Licitación Pública Nacional N° 01/2024

Obra: REHABILITACIÓN SEDE ADMINISTRACIÓN Y CONSTRUCCIÓN
CENTRO DE CAPACITACIÓN COMPLEJO “GRANJA LA ESMERALDA”

CIRCULAR ACLARATORIA N° 3 – CON CONSULTA

JAULAS a CONSTRUIR ubicación s/ Plano AR-03

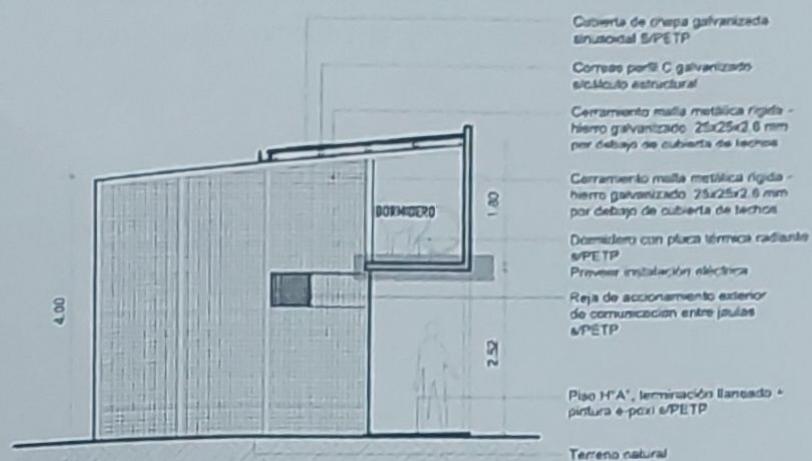
En el ítem 04.13 se indica "MINILOSA + CAPA DE COMPRESIÓN s/pliego y planos", por favor, indicar su ubicación en planimetría.

Corresponde página 280 Documentos de Licitación Rubro 04 Estructuras, Hormigón Armado, Obras secundarias, Jaulas a Construir, ítem 04.13 Minilosa+Capa de Compresión.

Para la individualización de estas tareas corresponde visualizar la planimetría ilustrativa: Plano AR-03 – Planta General– Intervenciones y Plano AR-17 – Obras Secundarias - Jaulas.

Corresponde a las losas huecas prefabricadas de hormigón pretensado que conformarán las losas de los dormideros en las jaulas. Las piezas a utilizar serán rectangulares aligerados mediante huecos longitudinales, con armaduras de acero de pretensado unidireccionales. Se trata de piezas autoportantes y estarán apoyadas solo en los extremos de su largo y arrimadas con sus bordes longitudinales a tope formando una losa íntegra y rígida mediante el llenado de las juntas entre losas con mortero de cemento 1:3.

Serán del tipo minilosas TENSAR, de 25cm de ancho y 9,5cm de espesor (35 Kg/ml). Sobre los elementos premoldeados se ejecutará una capa de compresión de 5cm de espesor, con hormigón estructural (1:3:3), y en la que se debe interponer una malla de acero tipo SIMA de 5mm de diámetro mínimo y separaciones estándar, como ser 15cm x 15cm.

12.45 TENDIDO DE ALIMENTADORES SUBTERRÁNEOS

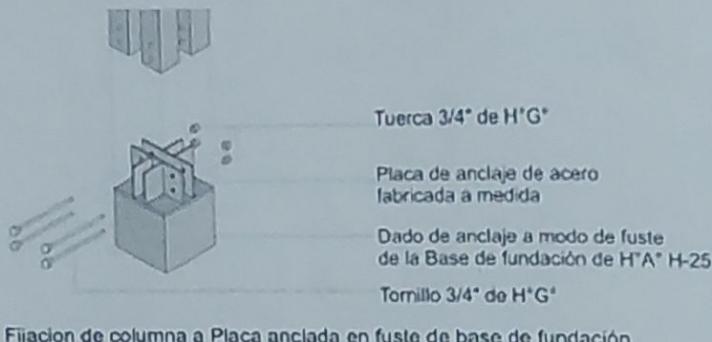
Se solicita detalle sobre la instalación eléctrica a dejar prevista para la Placa Calefaccionada de los dormideros de las jaulas.

Corresponde página 398 Documentos de Licitación Rubro 12 Instalaciones Eléctricas, Obras secundarias, ítem 12.45 Tendido de alimentadores subterráneos.

CARACTERÍSTICAS GENERALES DE LOS MATERIALES DE LA INSTALACIÓN".
Partirán desde tableros de energía eléctrica de las dependencias cercanas a cada sector (Veterinaria / alimentador desde SUM existente). Se ha considerado cable subterráneo 3x4mm² Cu; 1,1 kV PVC o XLPE IRAM 2178 para alimentar bocas

tomacorrientes para paneles térmicos de calefacción y bocas de iluminación en jaulas a construir y a reacondicionar.
